Førehandstilsegn – Fv. 395 – Gnr. 20 bnr. 2 m.fl. – Lindås kommune

Vedtak

Fig. Prinsippskisse minstekrav til sikt

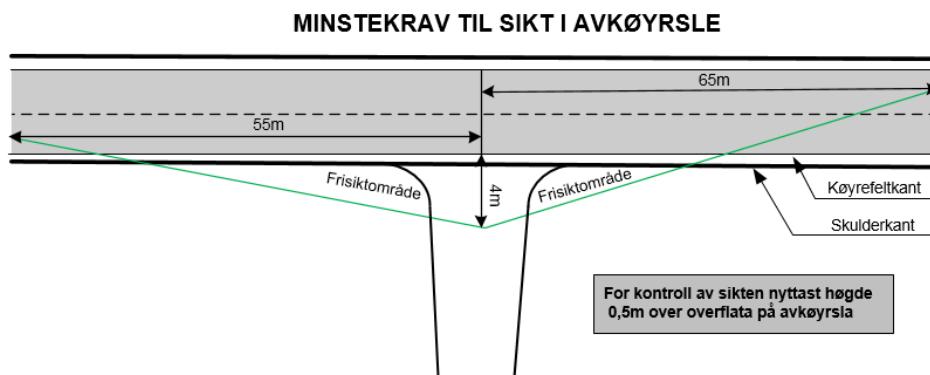
Statens vegvesen var på synfaring 29.05.2017. Avkøyrsla vart kontrollert og sikta vart målt. Vi målte sikta til rundt 55 meter til venstre i avkøyrsla og om lag det same til høgre i avkøyrsla. Dette er langt under dei krav vi stiller til sikt. Før vi gjev eit avkørsleløyve til utvida bruk stiller vi krav til at sikta vert utbetra.

Vegstrekninga har skilta fart 80 km/t. Vi vurderer ut i frå kurvatur på vegen og vegbreidde på strekninga at fartsnivået er lågare enn dette. Dette samsvarar også med krav som tidlegare er sett på denne del av strekninga. Vi vurderer at farta er høgare når ein kjem frå nord /Hindenes enn motsett retning. Sikta må tilfredsstilla i begge retningar før vi kan gje eit bruksløyve til utvida bruk i avkøyrsla.

1. Avkjørsla skal plasserast i tråd med situasjonsplan, mottatt 24.04.2017.
2. Løyvet gjeld utvida bruk avkjørsle til ei bueining.
3. Frisikt 1,1 meter over bakken 4 meter inn i avkjørsla skal vere minimum vere 55 meter til venstre i avkjørsla og minimum 65 meter til høgre i avkjørsla. Frisikta må utbetrast, særleg til høgre i avkjørsla. Eventuelle planter og liknande i frisiktsona kan ikkje vere høgare enn 0,5 meter.
4. Dersom det ikkje er snuplass der frå før, må det etablerast ein snuplass inne på eigedommen, slik at det ikkje blir nødvendig å rygge ut på offentleg veg.
5. Løyvet gjeld berre tilknytingspunktet til riks-/fylkesvegen. Søkar må sjølv avklare eigedomstilhøva og innhente dei nødvendige rettane som gjeld bruk og opparbeiding av avkjørsel, frisiktsoner og tilkomstveg. Desse rettane bør ein tinglyse.
